## Vysvětlení zadávací dokumentace č. 7

<b>Zadavatel:</b>	<b>Integrovaná střední škola technická Mělník, příspěvková organizace</b>
IČO:	00640930
Sídlo:	K Učilišti 2566, 276 01 Mělník
Zastoupená:	Mgr. Vladimír Wasyliw, ředitel
Název veřejné zakázky:	ISŠT Mělník – přestavba domova mládeže na učebny – zhotovitel
Systémové číslo VZ (E-ZAK):	P25V00000102
Druh zadávacího řízení:	Zjednodušené podlimitní řízení
Druh veřejné zakázky:	Veřejná zakázka na stavební práce

#### **Rozvaděč R1 (jističe 10A vedoucí do 1.NP a pojistky k dalším rozvaděčům)**

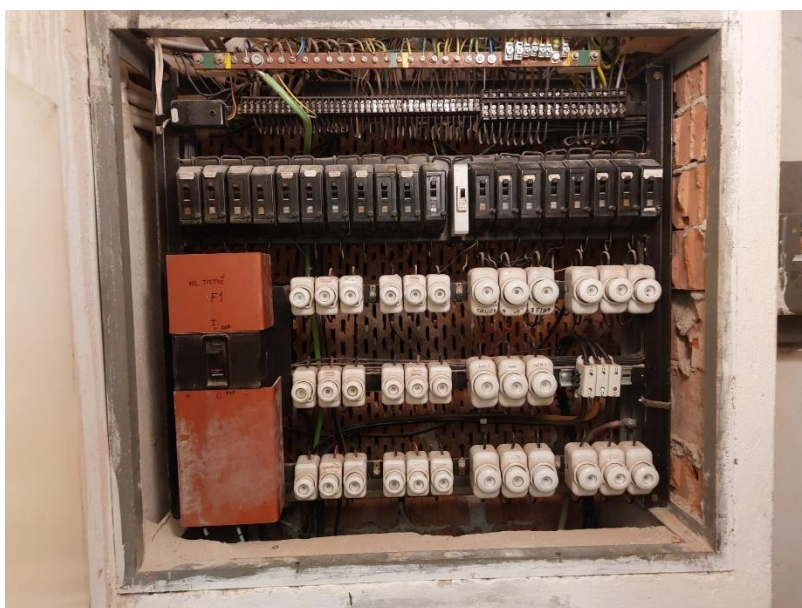
- K novému hlavnímu rozvaděči v 1.NP chybí projektová dokumentace, tudíž není zřejmé, co se v něm nachází. Nejsou uvedeny ani vývody z rozvaděče pro 1.NP, tím pádem položku nelze správně nacenit. Zároveň ve VV chybí přívodní kabely k R1 (2NP), k R3 (3NP), R4 (4NP) a k R1,1 až R1.7.

- Rozvaděče R1.1. až R1.7. v 2NP by měli být napájeni z centrálního rozvaděče v 2.NP přes jistič 16/3, ale v centrálním rozvaděči 2.NP nejsou vývody zakresleny. Dále také není zřejmé, jestli jsou jejich přívody započteny ve VV.
- Ve výkazu materiálu jsou pro kompletaci uváděny spínače na povrch v IP54, ale násobné rámečky a zásuvky jsou Tango. Není zde tedy zřejmé, čím by se tedy měla el. instalace kompletovat. Jestli prvky pod omítku – tango, nebo prvky na povrch v IP54.

Pokud byla obhlídka místa, tak snad bylo patrné, že v 1.NP je rozvaděč, který má starou výzbroj a nemá protipožární odolnost. Vše ostatní bude zjištěno v rámci položky 290. Pro ilustraci předkládáme fotografii rozvaděče. Z tohoto rozvaděče jsou napojeny 3 patrové rozvaděče a další místnosti v 1.NP. Proto se tento vyměňuje za nový s protipožární odolností.

Rozvaděče chodbové R1 (2NP), k R3 (3NP), R4 (4NP) jsou protipožární, ale bude provedena nová výzbroj jističi. Přívody ke všem rozvaděčům zůstanou stávající. V rozvaděči R2 jsou již stávající jističe 3x16A pro napojení rozvodnic R1-R7 včetně kabeláže. S ohledem na záruku jsou ve VV případné jističe do rozpočtu přidáváme i kabeláž pol. 636,637.
